Radicado No. 2-2024-08958

ASUNTO: REQUERIMIENTO DE POSIBLE INCUMPLIMIENTO CONTRATO 443 DE 2022

1. Informe Revisión Técnica Módulo 7. Rad 1-2024-03856

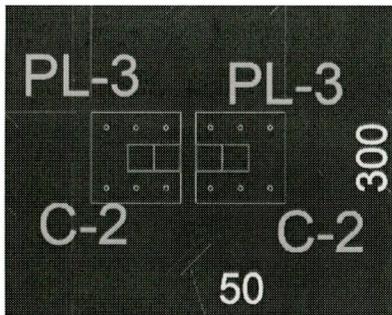
Columnas C2. Corresponde al elemento columna interna de la estantería conformado por 2 tubos cuadrados de dimensiones 90mmx90mmx2,5mm unidos mediante soldadura acorde a las condiciones definidas en el plano estructural del proyecto:

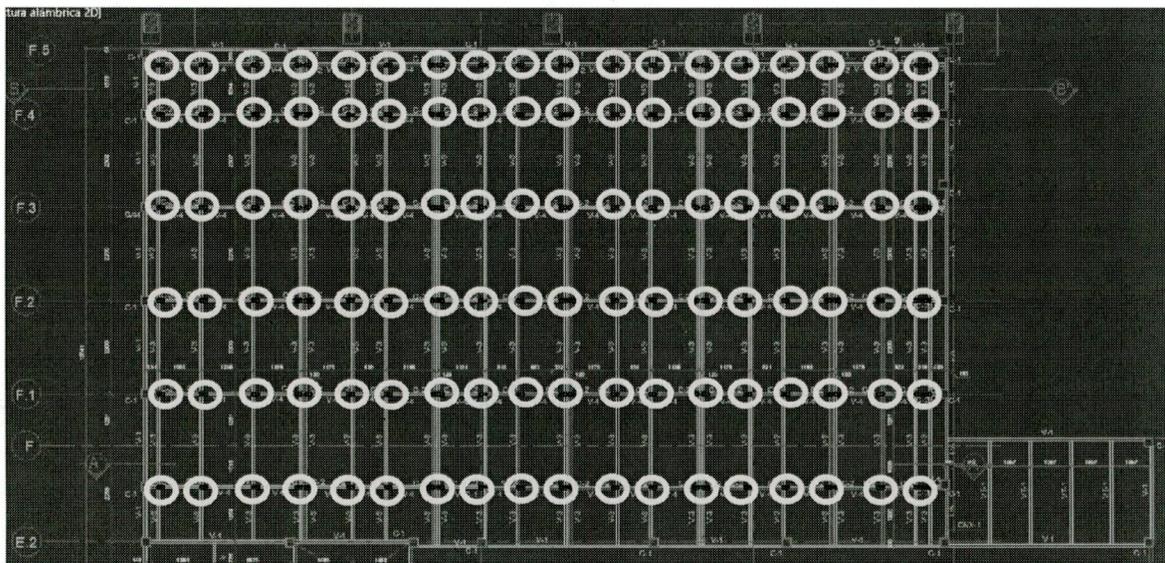
Estas columnas vienen soldadas a las pletinas PL-3 acorde a las especificaciones de los planos:

Este elemento transmite las cargas definidas en las memorias de cálculo, incluyendo las de archivo hacia la cimentación.

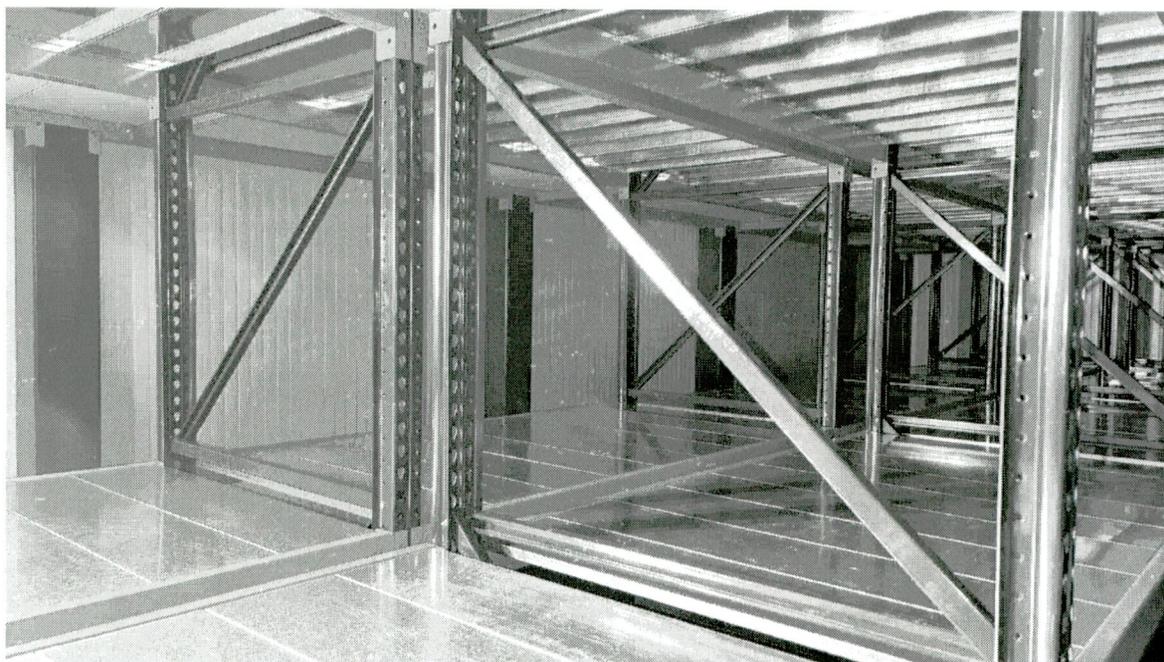
En la siguiente planta estructural del nivel 3 del modulo 7 se marcan en círculos de color amarillo las columnas C2 que no se encuentran instaladas en el proyecto:

En la ubicación de las columnas C2 se encuentra una perflería de sección abierta que no cumple con la inercia, sección, o configuración definida en el diseño estructural.

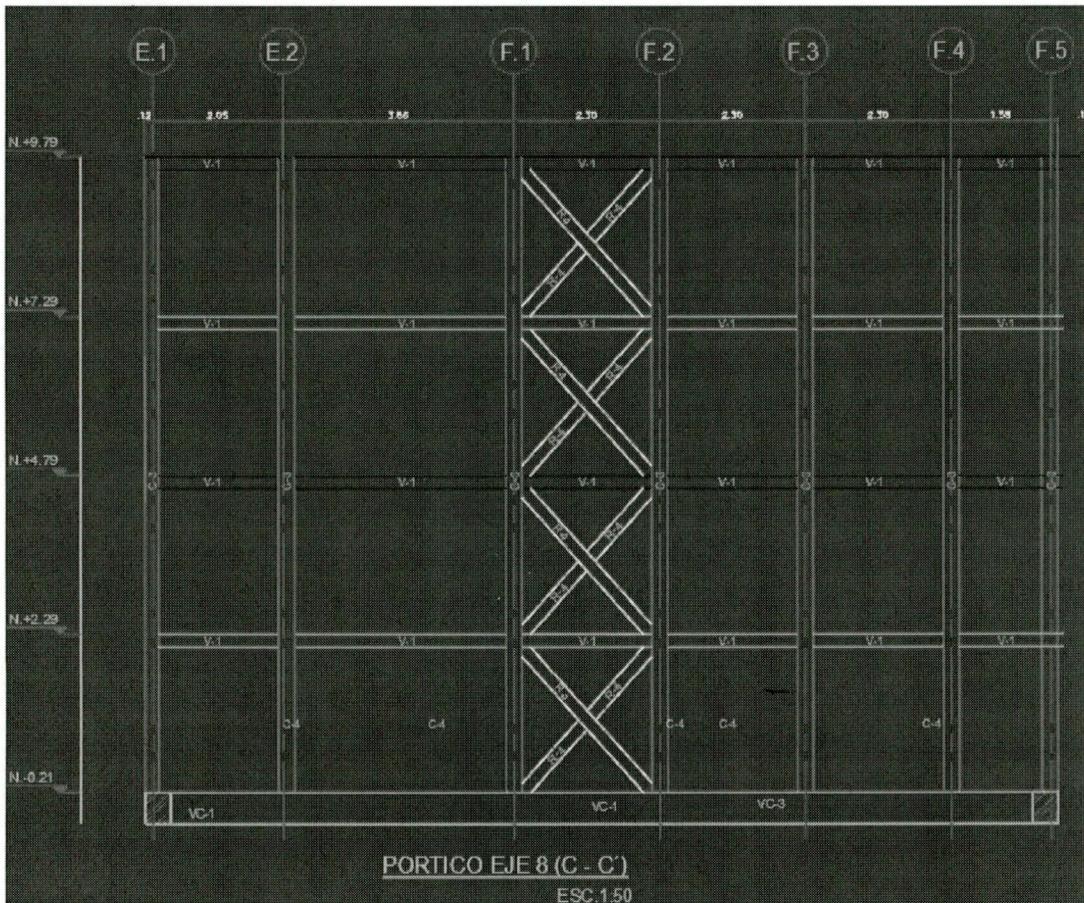
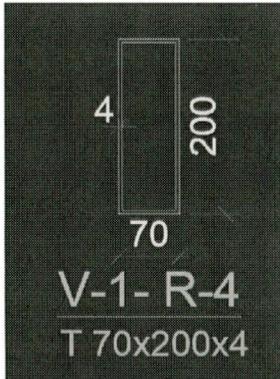
Arriostramiento. Hay 2 referencias de riostras que no se encontraron en la estructura, las R1 y las R4:

Las riostras R4 son perfiles rectangulares de 200mmx70mmx4mm, se encuentran en los planos en los ejes 8 y 12, pero en la implantación del proyecto estas no se encuentran instaladas.

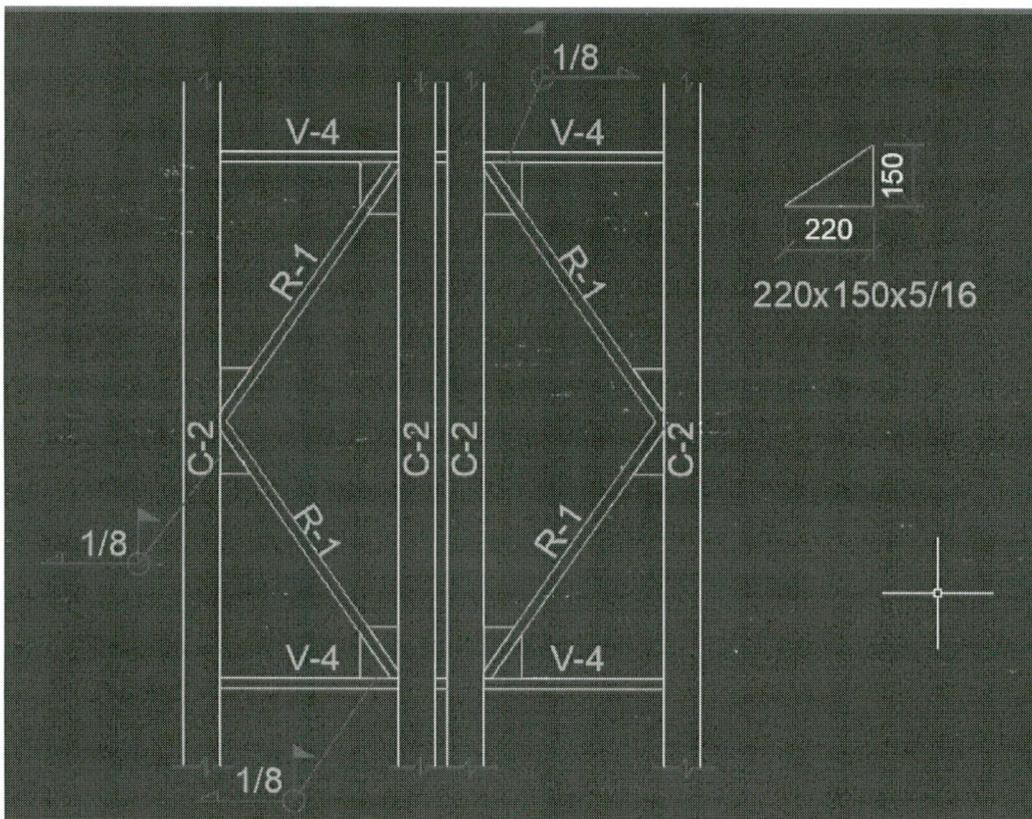
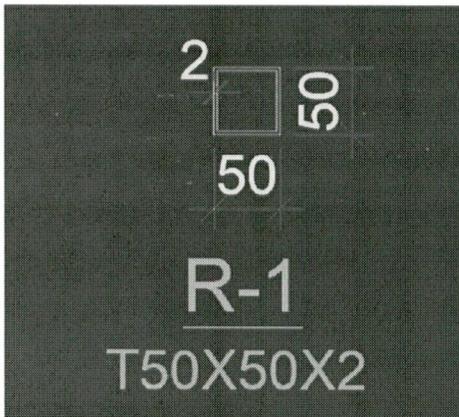
Las riostras R1, corresponden a los arriostramientos entre los perfiles C2, de sección 50mmx50mmx2mm, soldada con cartelas de sección triangular a las C2 y vigas V4. Igual que en el caso de las columnas C2 y R4, no se encontraron estos elementos en la estructura instalada.

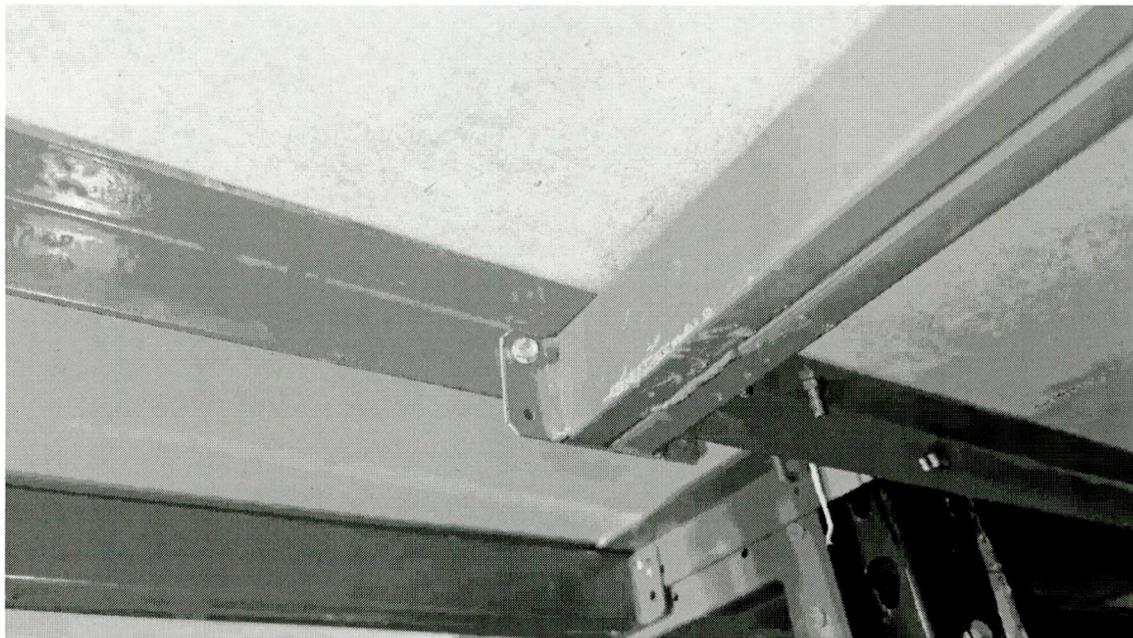
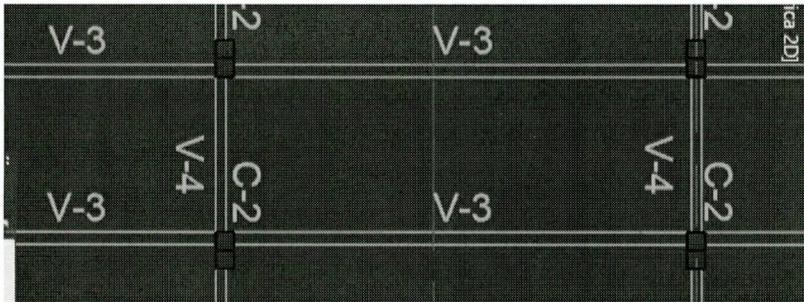
Estructuras de piso: el sistema de soporte para la circulación de carga de archivos y de personas lo conforma un entramado de vigas V1, V3 y V4 ensambladas a las columnas acorde a la definición técnica mostrada en los planos estructurales del proyecto:

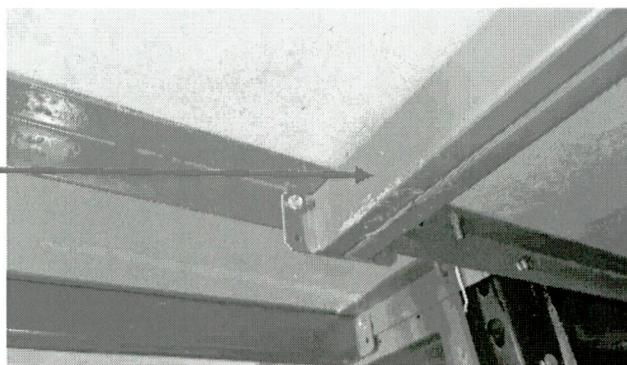
Se evidencia que el perfil V4 fue reemplazado por un ángulo, de igual forma fueron reemplazados los perfiles V3 y V1. Del perfil V3 se señala que debía tener una forma especial para facilitar la instalación del piso:

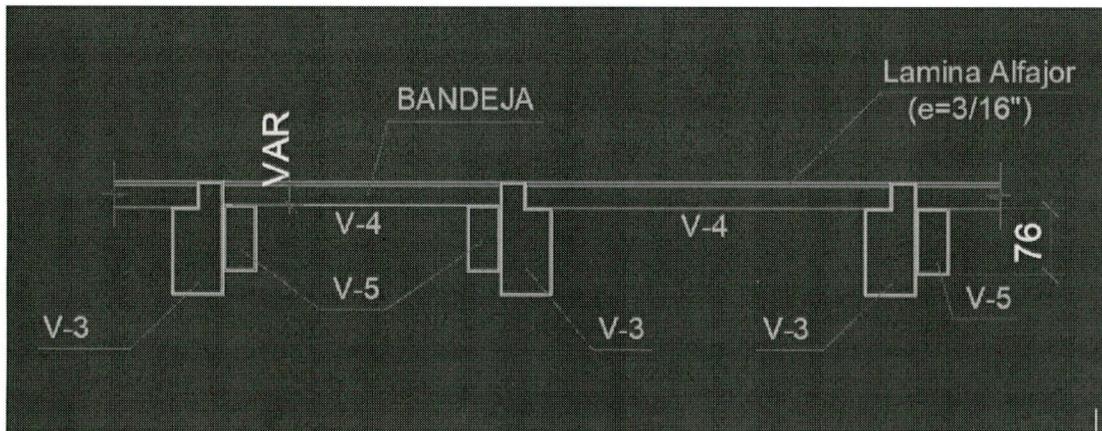
Es decir, la viga V3 tenía una sección destijrada de 30mmx30mm, para dar espacio a la instalación de la viga V4 de 25mmx25mm y quedando 5mm para la instalación de la lámina de alfajor, la cual se soldaba, en vez ello se instaló una configuración de materiales que no concuerda con el diseño del proyecto, como consecuencia de ello se aprecian deformaciones excesivas en la circulación de los diferentes niveles del modulo 7, generando una condición insegura de operación.

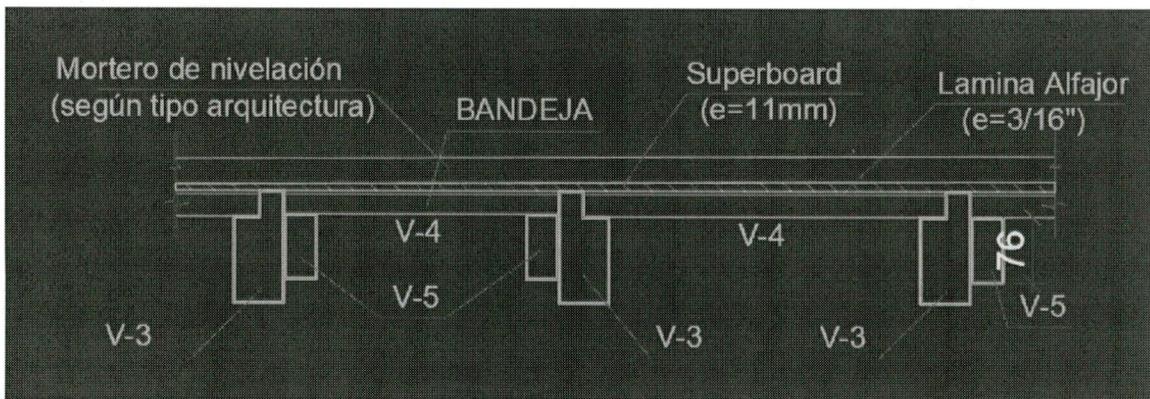
Piso de cubierta. Igual que en el caso de los pisos de circulación no se cumplió con el armado de vigas que permita una adecuada modulación de pisos, no se encontraron las vigas V3, V3 y V5:

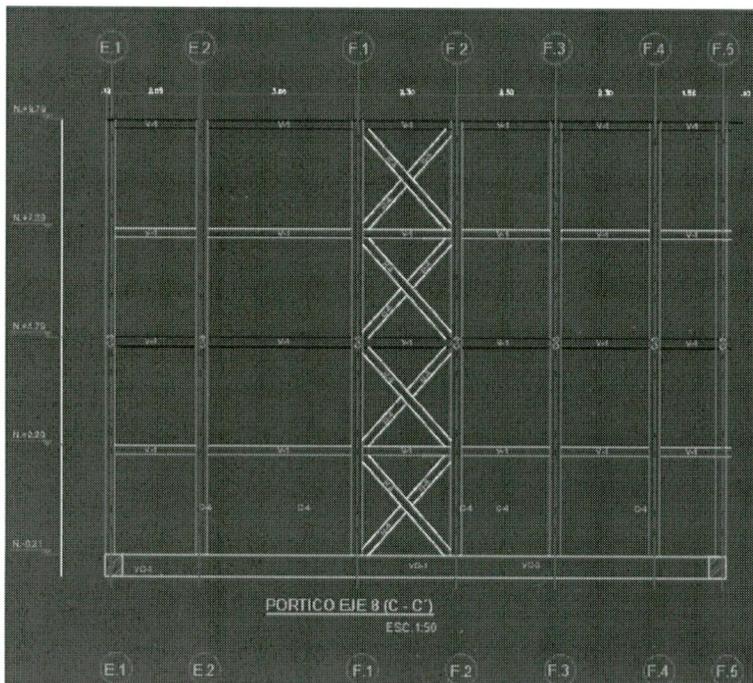
Columnas de confinamiento exterior eje E.1. Las columnas de este eje no se elevaron hasta su altura arquitectónica, ver pórtico eje 8 (C-C') ni se instalaron las vigas que cerraban dicho pórtico hacia el módulo 7 (eje E.2)

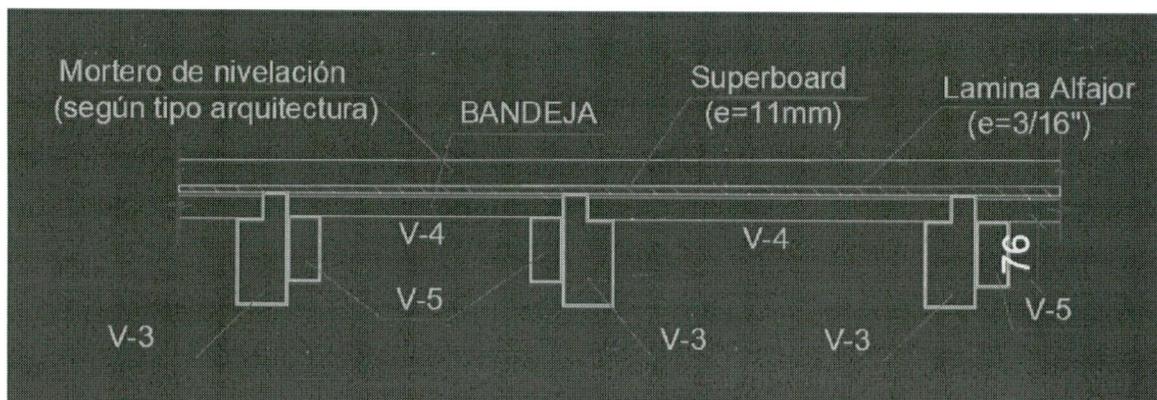
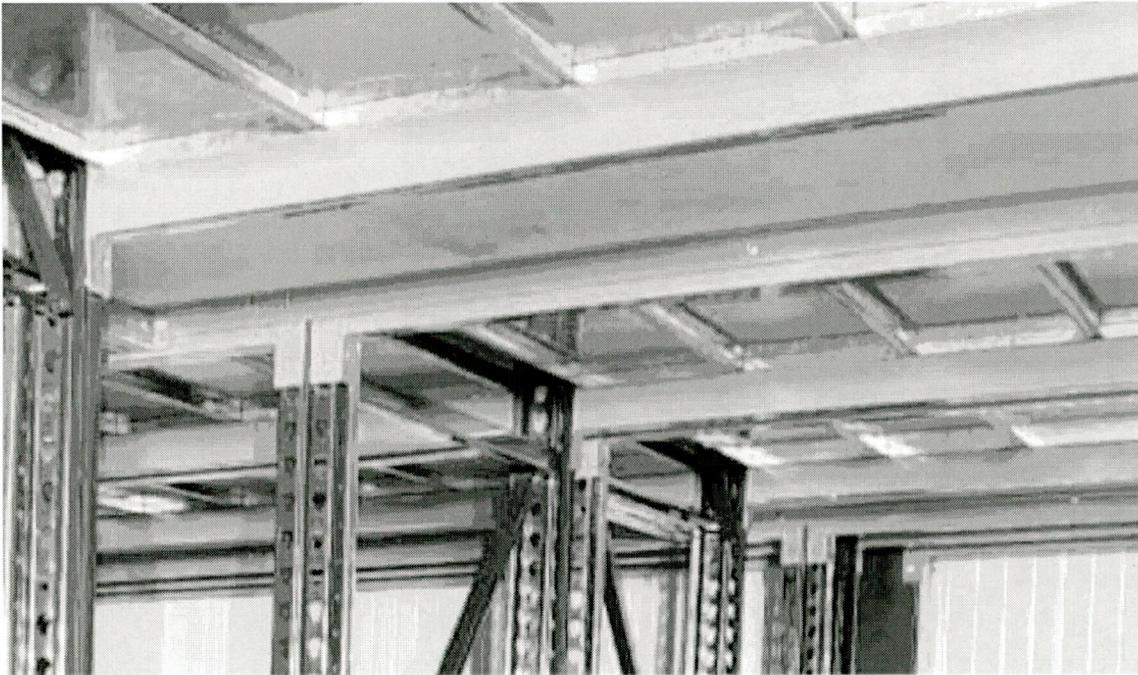
Vigas V5. Acorde al plano estructural las vigas V5 a nivel de piso son las encargadas de soportar las bandejas de archivo

No se encontraron las vigas V5 en el proyecto implementado y por lo tanto no se cumplió la configuración V3-V5 que permitía la instalación de bandejas y piso de archivo, en vez de ello se instaló un perfil de soporte de bandeja (no se encuentra en los planos) y un ángulo para el soporte del piso.

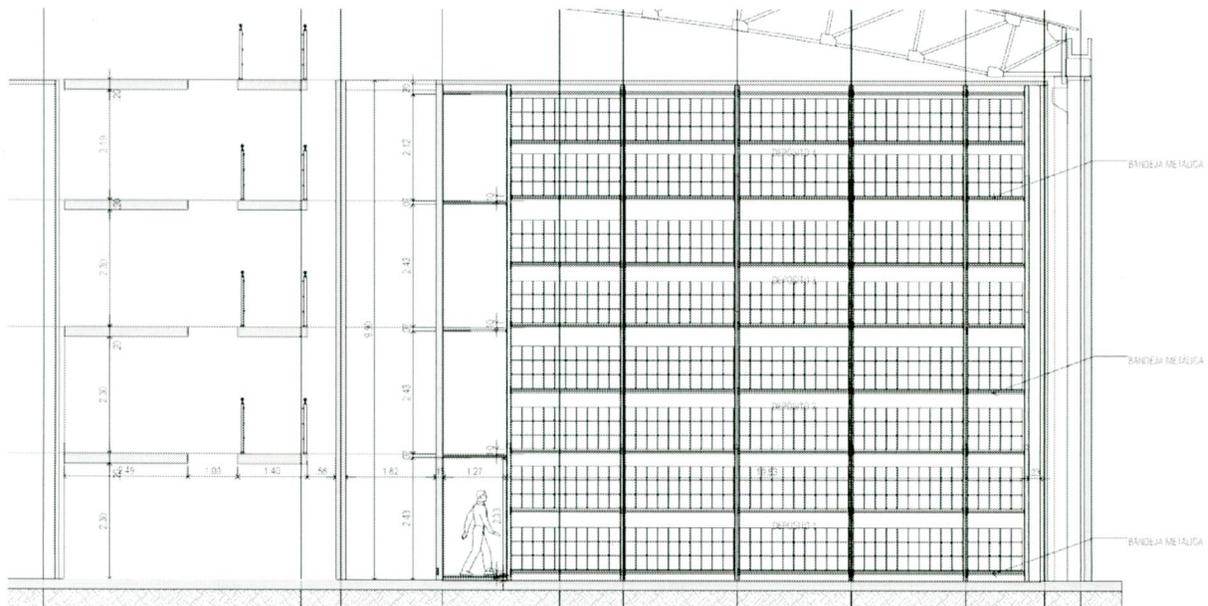
2. **ARQUITECTURA:** La arquitectura del modulo 7 describe las condiciones de implantación de dicha estructura en concordancia con las estructuras existentes:

- Los niveles de almacenamiento deberán estar a 10 cm con respecto al nivel del piso.
- El nivel del piso corresponde con el nivel de circulación de la pasarela de circulación que actualmente se encuentra construido, ver plano AGN-ARQ-150720-V16 FN-9, en la imagen inferior se muestra en línea de color **ROJO** la demarcación clara de nivelación elaborada por parte del arquitecto diseñador del proyecto.
